MĚSTO CHRUDIM

Technické podmínky – CR Medlešice p. č. 95/24, 25, 27, 28 knn

Odbor investic stanovuje technické podmínky k PD k DUR akce "CR Medlešice p. č. 95/24, 25, 27, 28 knn" na pozemcích parc. č. 380, p. č. 380/1 Medlešicích, k. ú. Medlešice (692573), Chrudim (571164). Pozemky nejsou ve vlastnictví města Chrudim.

ŘEZY ULOŽENÍ KABELU

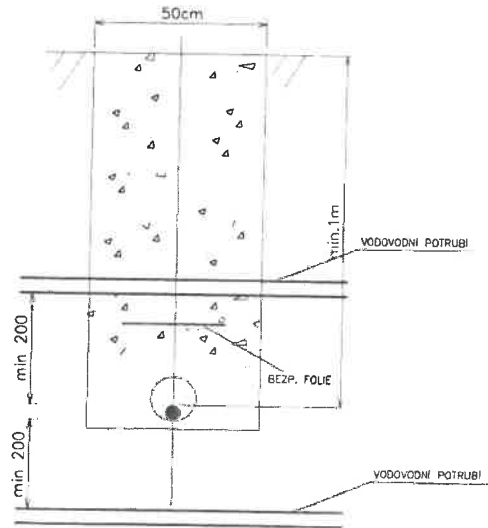
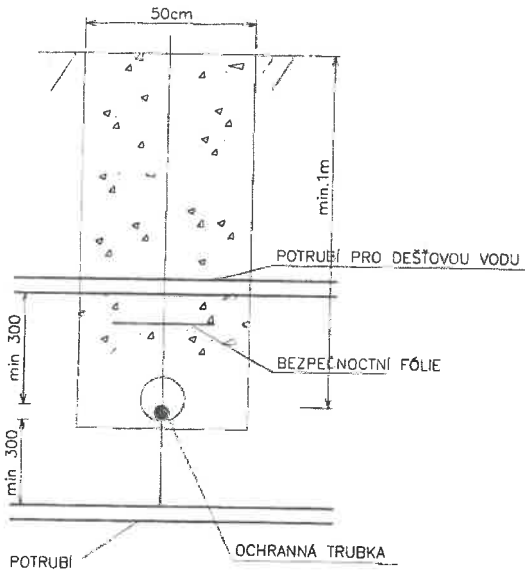
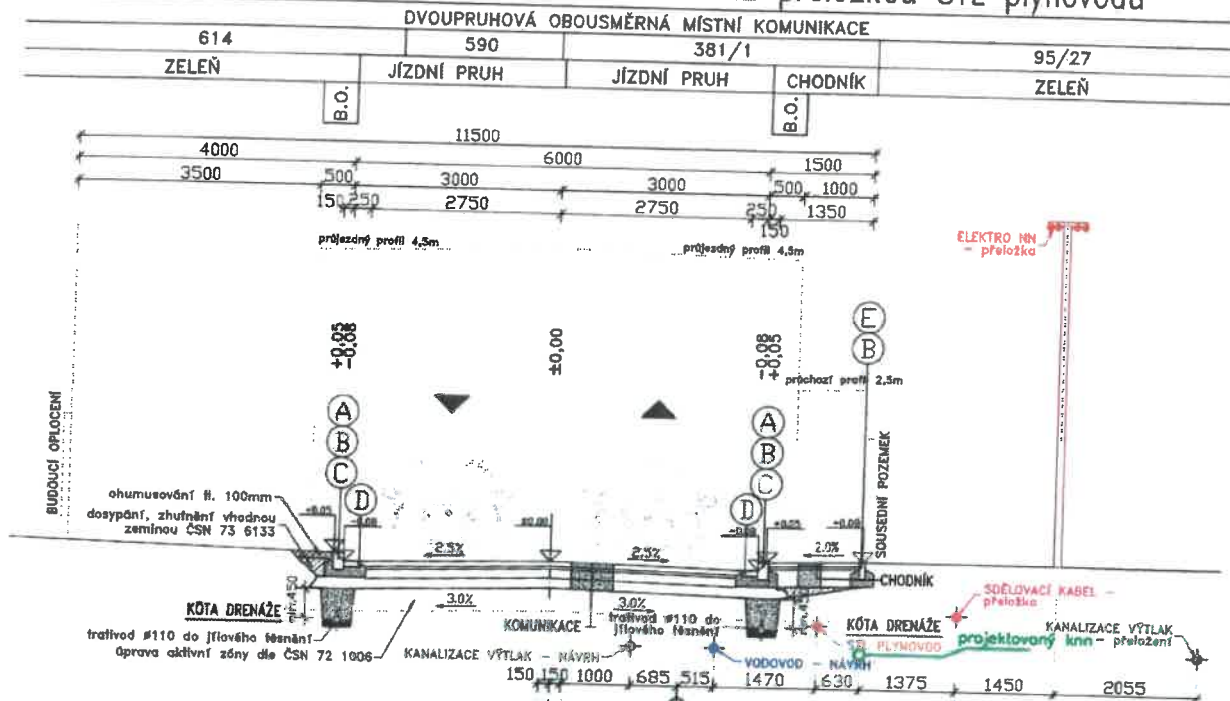
8. Správce pozemků souhlasí s umístěním nového vedení NN pod plánované budoucí obruby chodníku dle vzorových příčných řezů.
9. **Vytěžený materiál nebude použit pro zpětný zásyp, ale bude odvezen na řízenou skládku.** Není dovoleno ukládat zeminu, stavební odpad nebo materiál na dlážděnou, asfaltovou a travnatou (zelenou) plochu.

10. Hloubka krytí bude min. dle ČSN 73 6005 a ČSN 33 – 2000-5-52.
11. Konstrukční a podkladní vrstvy komunikace bude vyspravena min. v šíři rýhy, popř. dle potřeby, skladbou obdobné konstrukce, avšak posledních 30cm bude provedeno následovně – prvních 20 cm bude provedeno z vibrovaného štěrku frakce 0-32, na který bude provedena 10 cm pojízdná vrstva z asfaltového recyklátu, který nebude obsahovat nadlimitní množství dehtu, s ohledem na způsob použití.

PRACOVNÍ PŘÍČNÉ ŘEZY

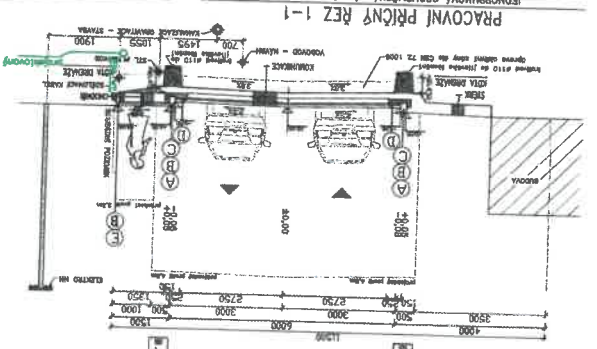
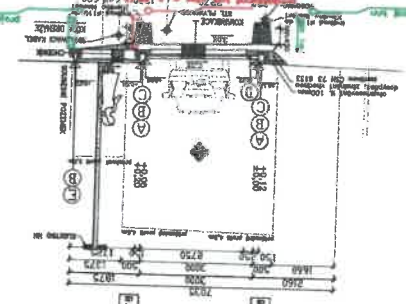
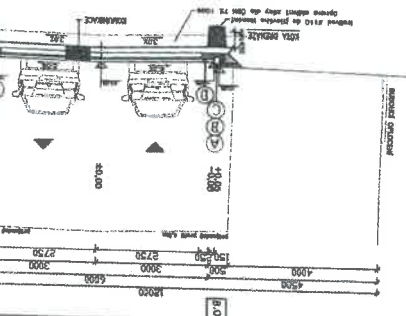
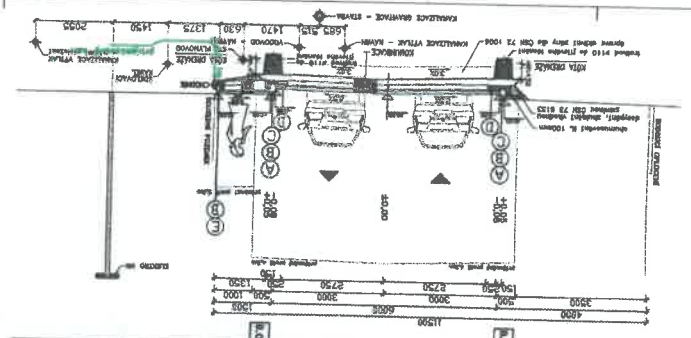
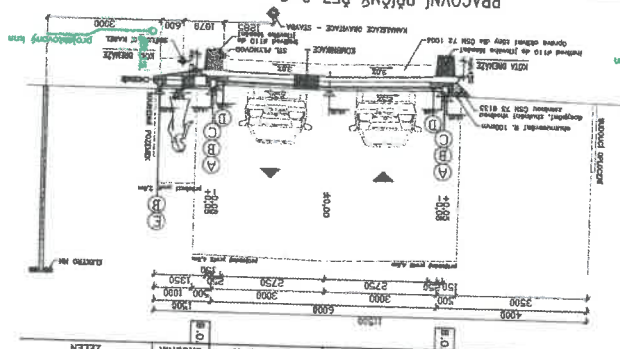
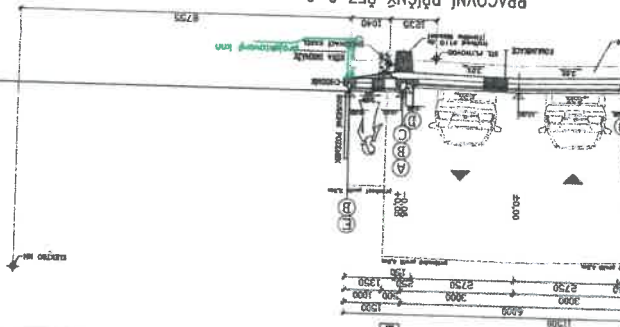
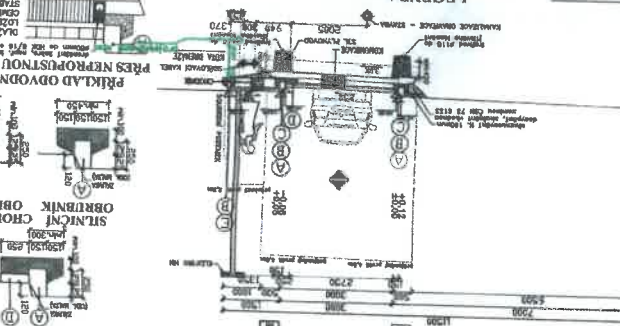
Dobrý den,
město Chrudim požaduje odsouhlasení uložení knn pod obruby budoucí komunikace/chodníku, prosím o přeoslání na technika SEM.

s uložení nového knn pod budoucí obrubník v délce trasy cca 6m dle přiložené dokumentace souhlasím.
